Modulo per la presentazione delle osservazioni per i piani/programmi/progetti sottoposti a procedimenti di valutazione ambientale di competenza statale

Oggetto: Codice procedura 10847 - Costruzione ed esercizio di un impianto di produzione di energia elettrica da fonte eolica "FIORA" di potenza nominale pari a 52,8 MW, da realizzarsi nel comune di Manciano (GR) e delle opere ed infrastrutture connesse

TESTO DELLE OSSERVAZIONI

ALLEGATO n1 OSSERVAZIONI IMPIANTO EOLICO INDUSTRIALE "FIORA" COMPOSTO da n. 4 immagini e 4 pagine. IMMAGINE n. 1 .

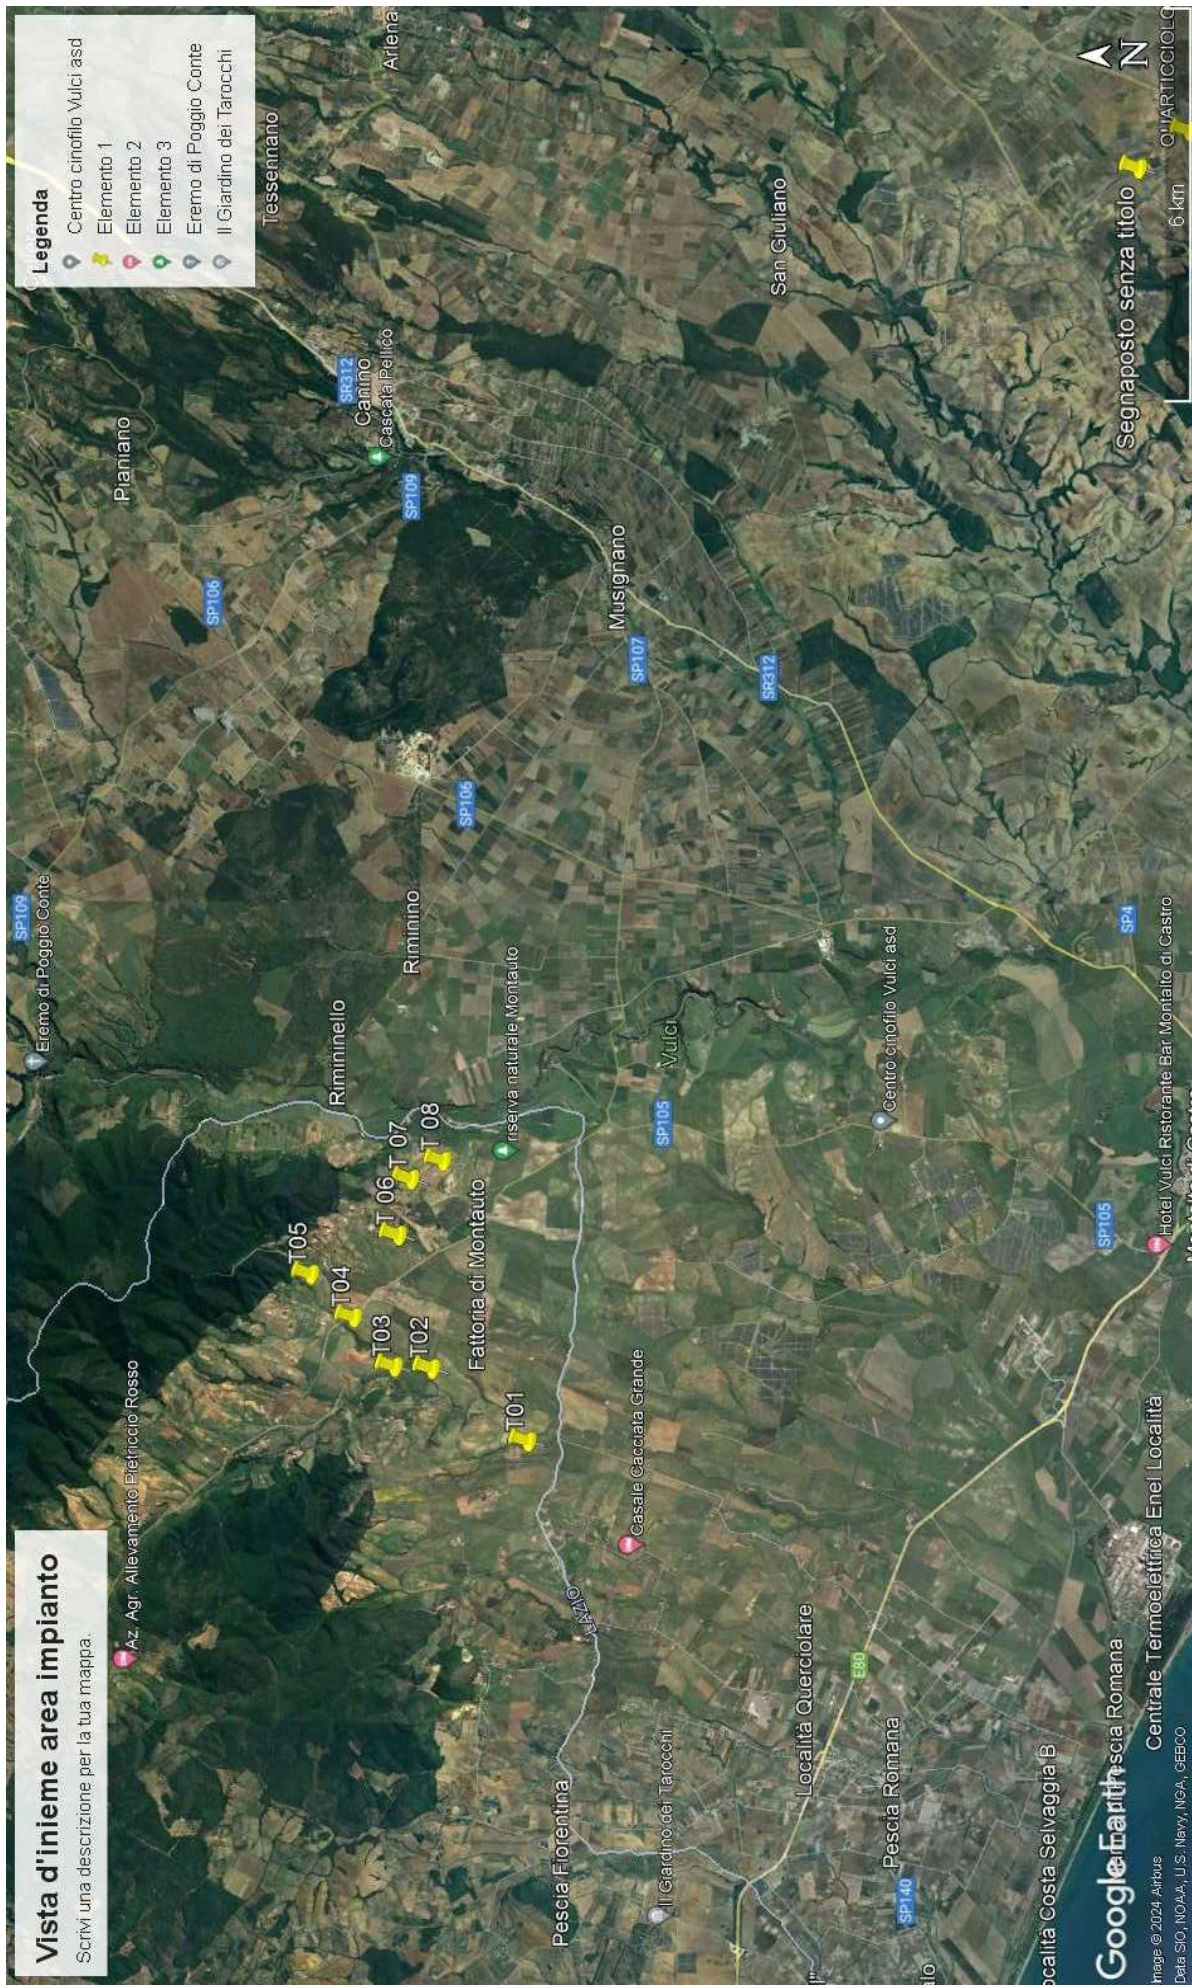
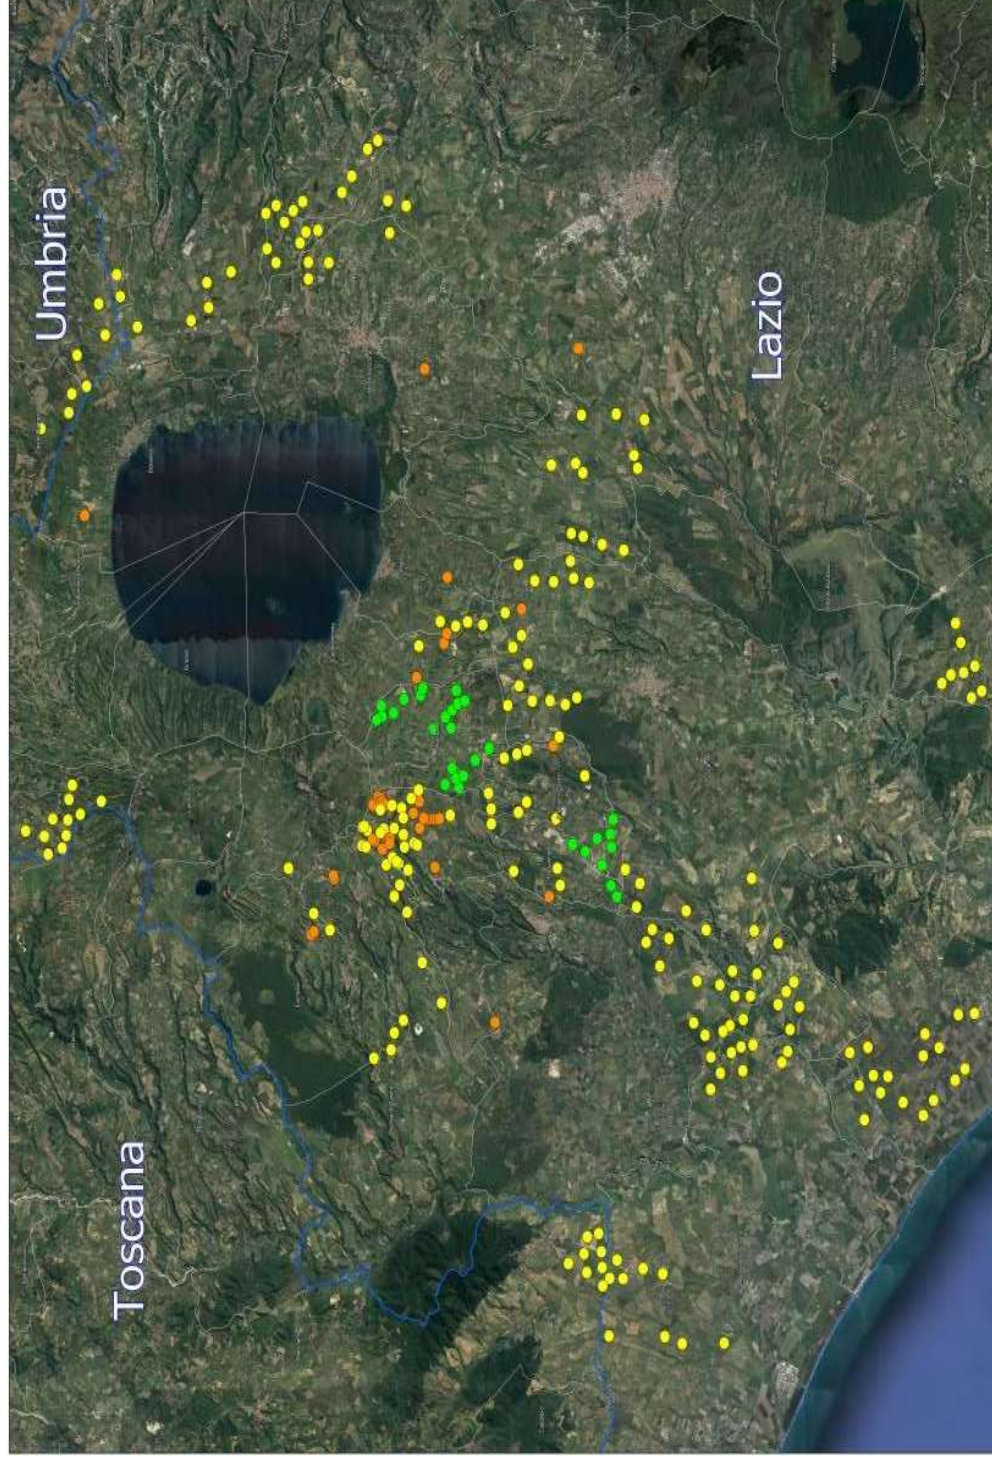
3) OSSERVAZIONE: CUMULO e SATURAZIONE IMPIANTI FER NELLA PROVINCIA di VITERBO, IN PARTICOLARE NEL COMUNE DI MONTALTO DI CASTRO E NELLA ZONA A CONFINE CON IL COMUNE di MANCIANO che SI TROVANO NELLO STESSO BACINO VISIVO.

La zona in cui in cui è stato progettato l'eolico Fiora è già occupata da diversi centinaia di ettari di impianti fotovoltaici già esistenti e in procedura VIA al Mase e alla Regione Lazio così come da diversi progetti di impianti eolici industriali (vedi Allegato Osservazioni immagini nn. 2,3 e 4. L'impianto eolico Fiora, pur trovandosi in Toscana ma nello stesso bacino visivo del territorio limitrofo laziale ed a poche centinaia di metri da una zona già estremamente satura del Lazio, andrebbe ad appesantire una situazione già *critica per la sostenibilità ambientale.*
